ZMĚNOVÉ LISTY - REKAPITULACE
REKONSTRUKCE A PŘÍSTAVBA ZIMNÍHO STADIONU V OPAVĚ

Rekonstrukce a přístavba zimního stadionu v Opavě

Číslo: Změnový list č.31
Komentář: Změna střešního pláště na BroofT3

PODKLAD ZMĚNOVÉHO LISTU **NOVÝ STAV PODLE NOVÉ PD**

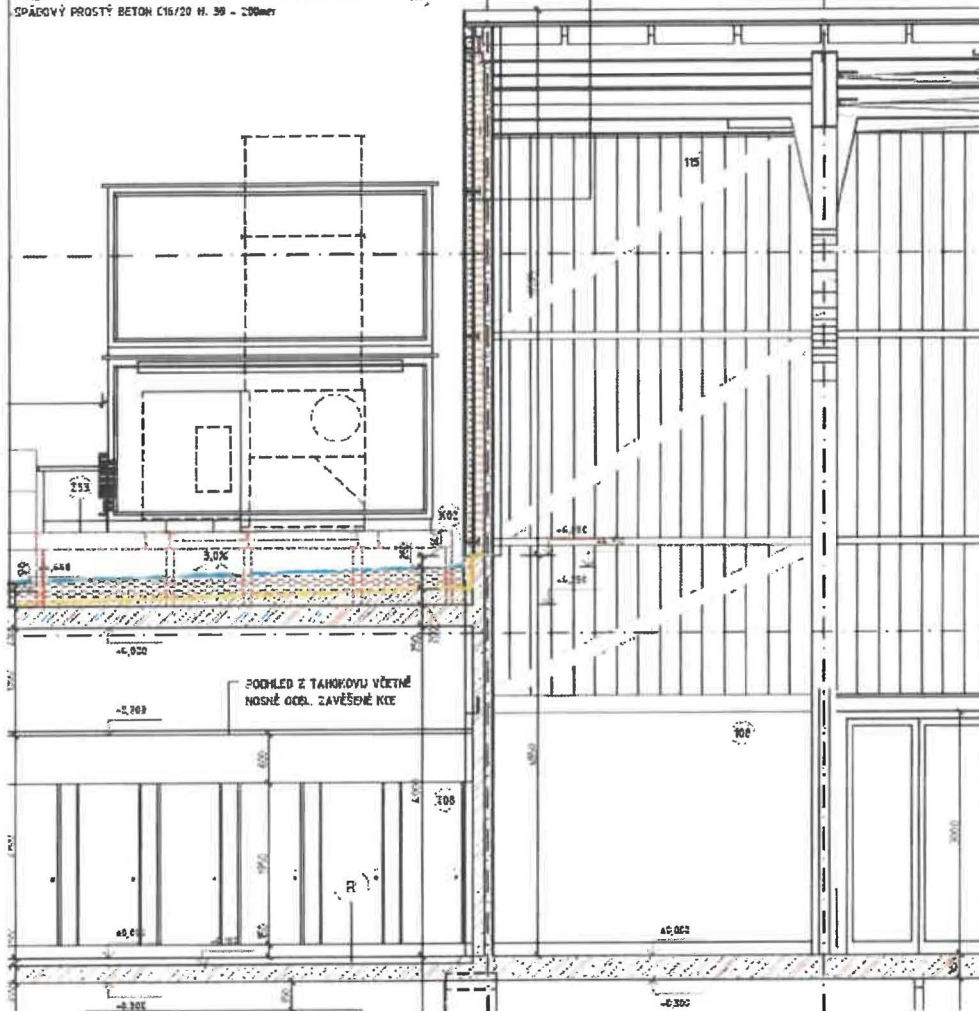
Číslo: Změnový list č.32
Komentář: Západní štítová stěna - Nový stav

Změnový list č. 32 - Západní štitová stěna - Nový stav

ZAKRYTÍ SNĚŽNÉ JÁMY, měř. 1:20

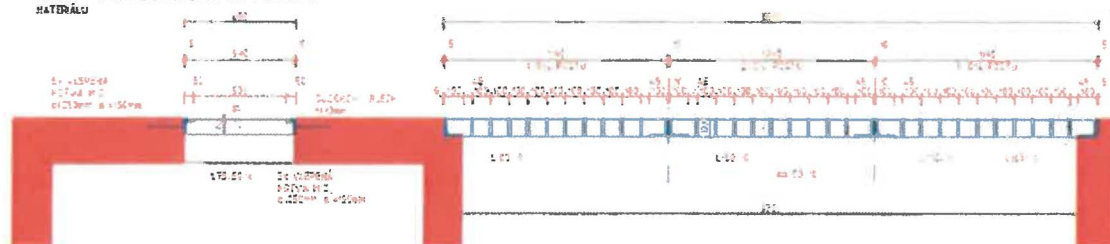
Číslo: Změnový list č.37
Komentář: Nový stav rampy - Západní přístavba (sněžná jáma)

POJÍŽDĚNÝ ROŠT SNĚŽNÉ JÁMY

VSTUP DO SNĚŽNÉ JÁMY

- OTVOR ROZMĚRŮ 3300x2500mm S KLOČENÍM 2500x2500mm
- RÁM Z 12x10mm
- VÝPLŇ PLOCHOU OCELÍ 100x10mm A 100x10mm V ROZKLEŠENÍ 100x10mm S VÝŘEZY NA PŘÍČNÝCH PRVcích PRO VLADEBNÉ PROPOJENÍ
- V DELŠÍCH ROZKLEŠENÍ ROZDĚLEN NA 3 ČÁSTI
- VŠECHNY SPOJE OVAŘET KOUTOVÝMI SVARÝ
- POVRCHOVÁ ÚPRAVA ŠAROVÝCH ZNAČOVÁNÍM V SÍLE DLE TL MATERIÁLU

- OTVOR ROZMĚRŮ 3300x2500mm
- RÁM Z 12x10mm, KOTVENÝ HLÍZ VLEPENÝMI KOTVY HLÍZ 12x10mm, 4x50mm
- POKLOP ZE SÍŤOVÉHO OCELI (PROTICHOVÝM, PÁSKY 12x10mm, ROZMĚRŮ 3300x2500mm, VČETNĚ OTVORŮ PRO VYPULČI)
- VŠECHNY SPOJE OVAŘET KOUTOVÝMI SVARÝ
- POVRCHOVÁ ÚPRAVA ŠAROVÝCH ZNAČOVÁNÍM V SÍLE DLE TL MATERIÁLU
